Travaux relatifs à la réhabilitation des réseaux d'assainissement

Plateforme du Bâtiment
220 Boulevard de la Villette
75019 PARIS

Compte-Rendu de la réunion de chantier du 12 Novembre 2024 à 08h30

PLAN D'AVANCEMENT : En rouge l'avancement des travaux

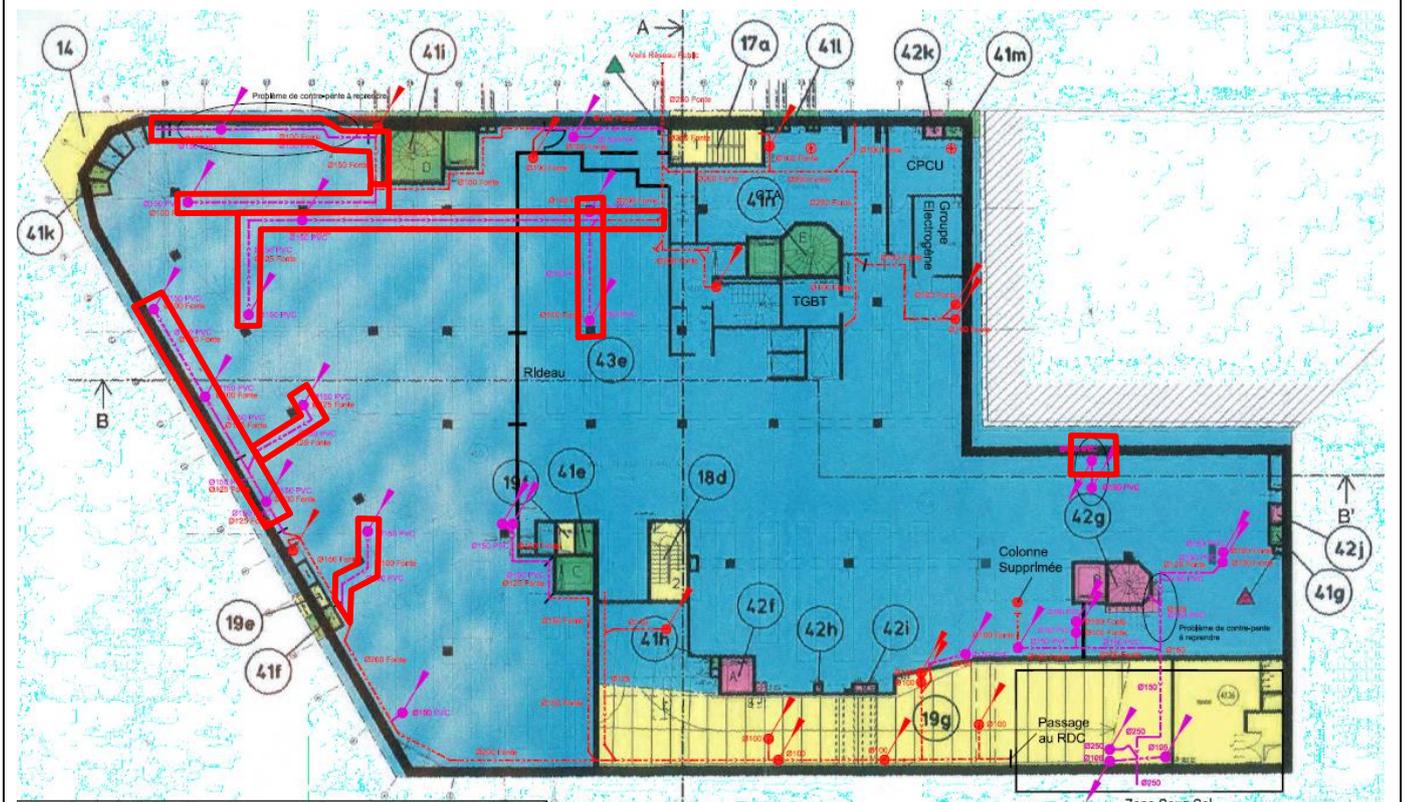
- ➔ Pose et finitions d'une partie des nouvelles canalisations terminées au sous-sol -1. (Voir Plan)
L'avancée des travaux dans la réserve au sous-sol -1 continue de se faire en concertation entre l'entreprise LAVILLAUGOUET et LPDB pour permettre le déplacement des matériaux stockés zone par zone et le minimum de gêne pour l'activité de LPDB ainsi que l'avancée efficace des travaux.
- ➔ En ce qui concerne le planning prévisionnel, l'avancement des travaux est conforme au planning établi.

- ➔ Pose et finitions d'une partie des nouvelles canalisations terminées au sous-sol -1. (Voir Plan)
L'avancée des travaux dans la réserve au sous-sol -1 continue de se faire en concertation entre l'entreprise LAVILLAUGOUET et LPDB pour permettre le déplacement des matériaux stockés zone par zone et le minimum de gêne pour l'activité de LPDB ainsi que l'avancée efficace des travaux.
- ➔ En ce qui concerne le planning prévisionnel, l'avancement des travaux est conforme au planning établi.

Grille du puit de ventilation au RDC dans la Rue de Tanger responsable de la fuite observée dans la réserve au sous-sol -2

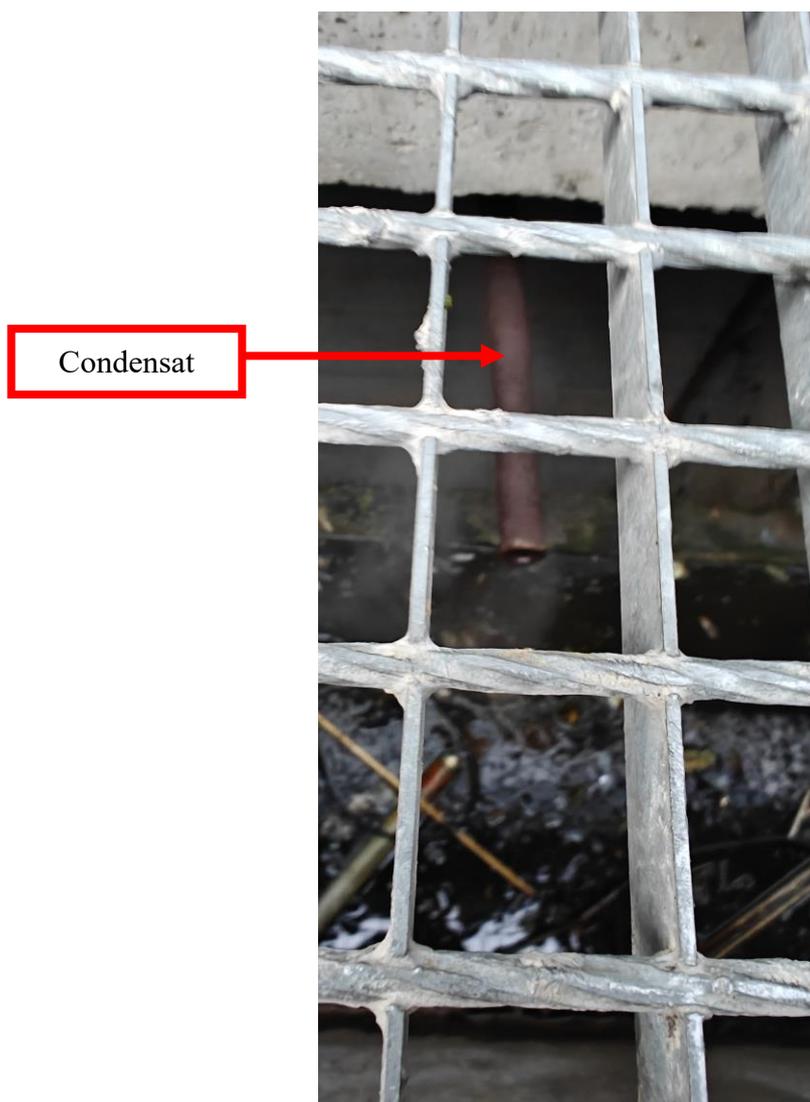
Semaine 42 : Lors de la réunion de chantier du 15/10/2024, B3E avec l'entreprise LAVILLAUGOUET a constaté l'origine potentielle de la fuite observée au sous-sol -2 mais ne peut exclure qu'il y ait d'autres causes. Il semble qu'elle vienne d'un coffrage où chemine de la ventilation qui est attenante à l'immeuble voisin. Au RDC dans la Rue de Tanger, on constate en effet l'existence d'un tuyau de condensat qui coule en permanence dans le puit de ventilation derrière le coffrage que l'on voit dans le CPCU. On ne peut exclure également que lors de forts épisodes pluvieux et vu tous les déchets observés cela aggrave la fuite du sous-sol -2. (Voir photos page 11)

Coffrage

Condensat à reprendre dans le local CPCU et à diriger vers le siphon de sol

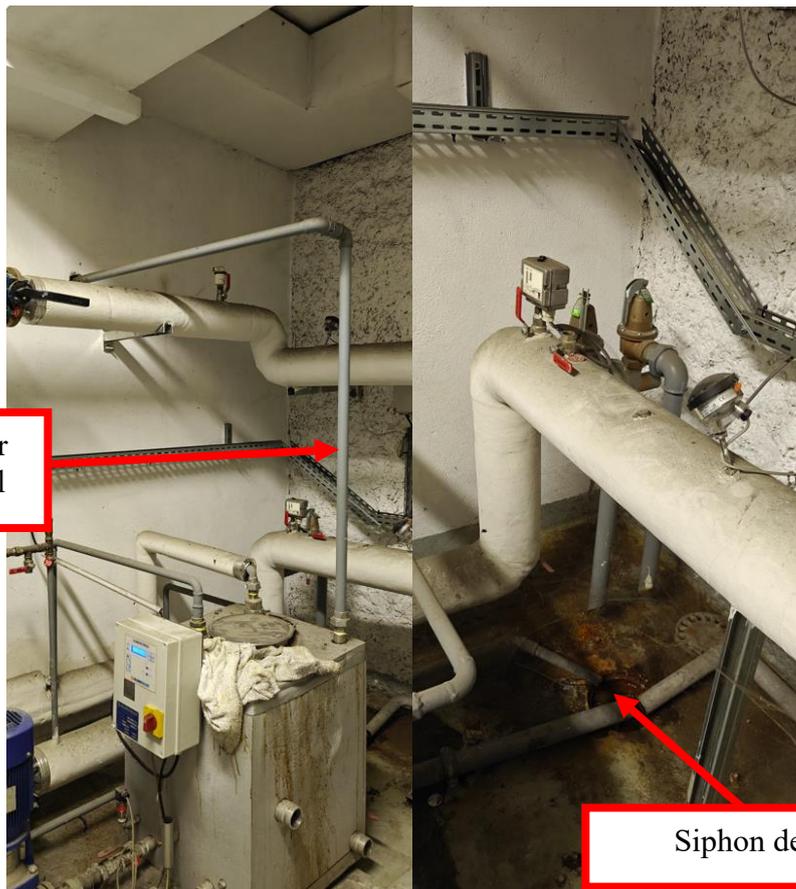
Semaine 46 : En attente du devis de l'entreprise LAVILLAUGOUET concernant la problématique du condensat et du coffrage extérieur provoquant la fuite au sous-sol -1. Concernant la fuite constatée au niveau du sous-sol -1, une réparation ponctuelle a été réalisée sur le coffrage extérieur Rue de Tanger mais elle ne réglera pas le problème de manière définitive. C'est à RIVP de prendre la décision de réaliser les travaux suite au devis de l'entreprise. Pour ce qui est du condensat, il faut le rediriger vers le siphon dans le local CPCU. (Voir photos page 11).

Condensat à ramener
dans le siphon de sol
